## Projet quadran eole Beune la Rolande

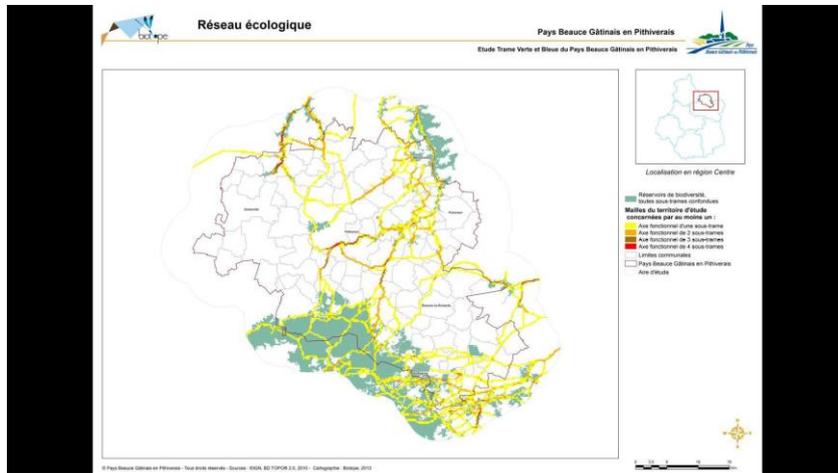
Sur le plan environnemental, le projet retenu comprend une éolienne en zone d'enjeu fort (E5), une en enjeu modéré (E4), et 3 en enjeu faible (E1, E2 limite enjeu fort, E3)

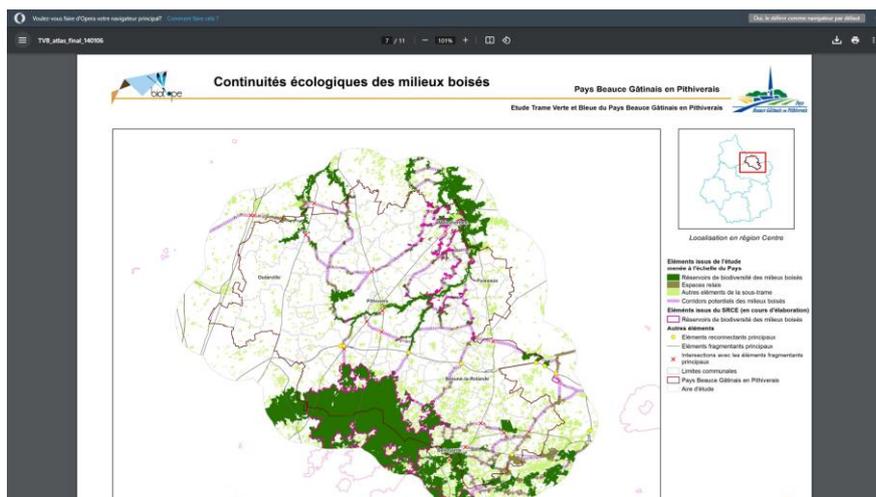
Ce projet va à l'encontre des actions menées dans le cadre de la trame verte et bleue du Pithiverais, notamment sur la continuité écologique des milieux boisés, la zone d'implantation des éoliennes du projet est sur un corridor potentiel des milieux boisés. « Les liaisons entre réservoirs de biodiversité sont essentiellement constituées par les vallées, mais aussi par le réseau hydrographique, le maillage de bosquets ou de haies et les voies ferrées non exploitées. »
